Mission régionale d'autorité environnementale  
**Grand Est**

**Avis délibéré sur le projet d'exploitation  
du parc éolien de la Plaine de Champagne 2 à Semoine (10)  
porté par la société SAS PARC ÉOLIEN DE LA PLAINE DE  
CHAMPAGNE**

n°MRAe 2024APGE130

**Figure 3: Localisation de la ZIP au regard des couloirs de migration définis dans le SRE**

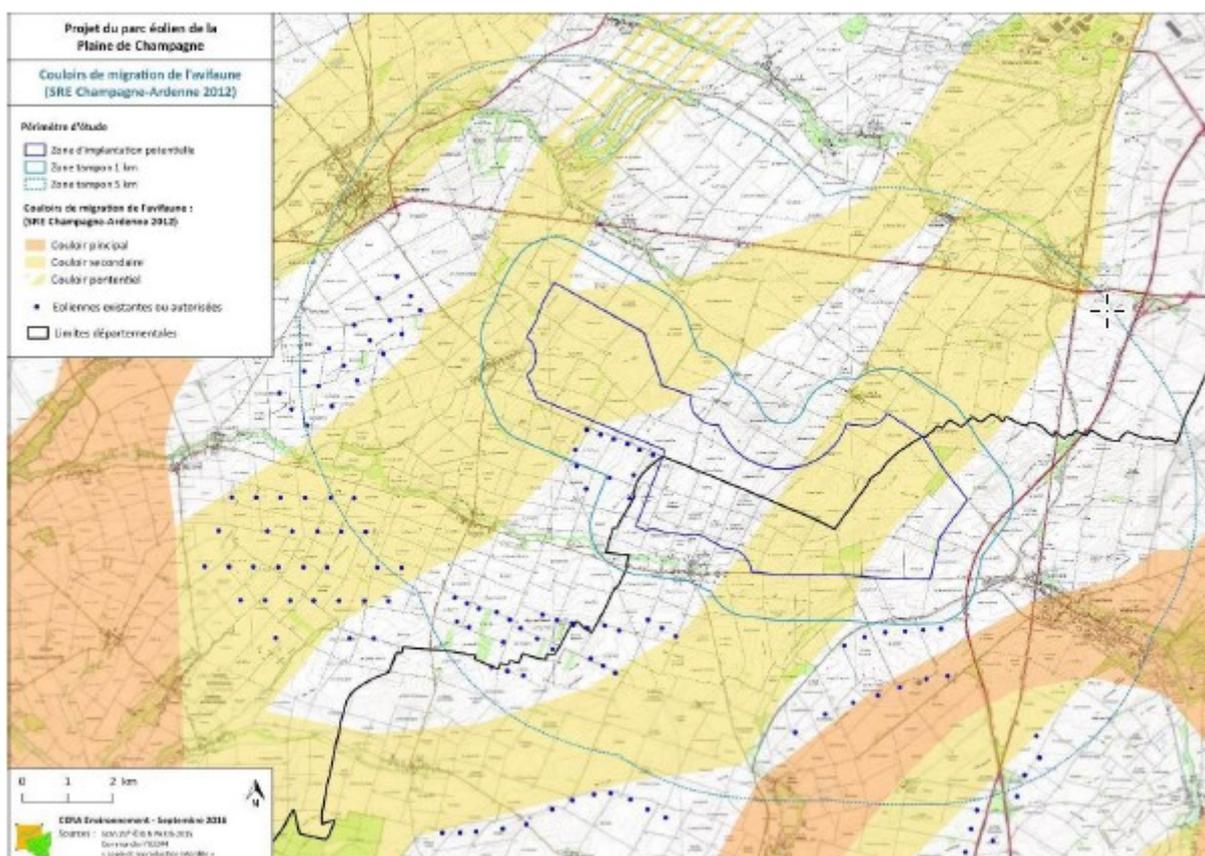
L'Ae constate que selon la nouvelle cartographie des zones favorables au développement de l'éolien<sup>14</sup> (ZFDE), plus récente (2023) (englobant d'autres enjeux que les axes de migration, comme la saturation visuelle par exemple), **la zone d'implantation potentielle du projet se situe en dehors des zones favorables.**

En outre, l'Ae souligne que le SRE mentionne une obligation de portée générale, d'éviter les couloirs de migration des oiseaux, en prévoyant que des zones d'évitement soient réservées à cet effet. Enfin, la question de la préservation des paysages y est également mentionnée en tant que principe général. **Aussi l'Ae ne partage pas l'affirmation du pétitionnaire consistant à considérer que la zone d'implantation du projet est favorable à l'éolien d'après le Schéma régional éolien Champagne-Ardenne (SRE).**

Figure 10: Effet d'encerclement et de saturation depuis Semoine

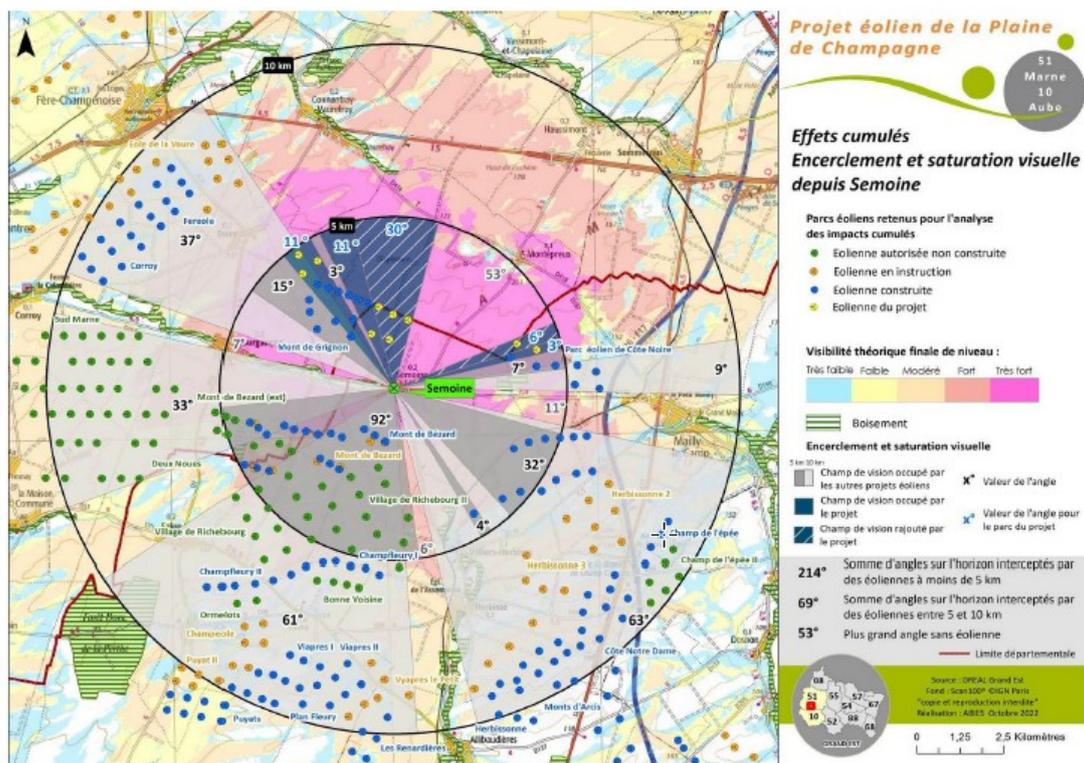
Le projet aggrave une situation d'encerclement et de saturation déjà effective notamment sur Semoine avec des indices dépassant les seuils d'alerte.

**Ardenne, pourtant de 2012, en matière de saturation visuelle ne soient pas suivies par les pétitionnaires successifs et déplore l'aggravation de la situation de saturation visuelle pour les villages environnants par l'implantation du projet.**
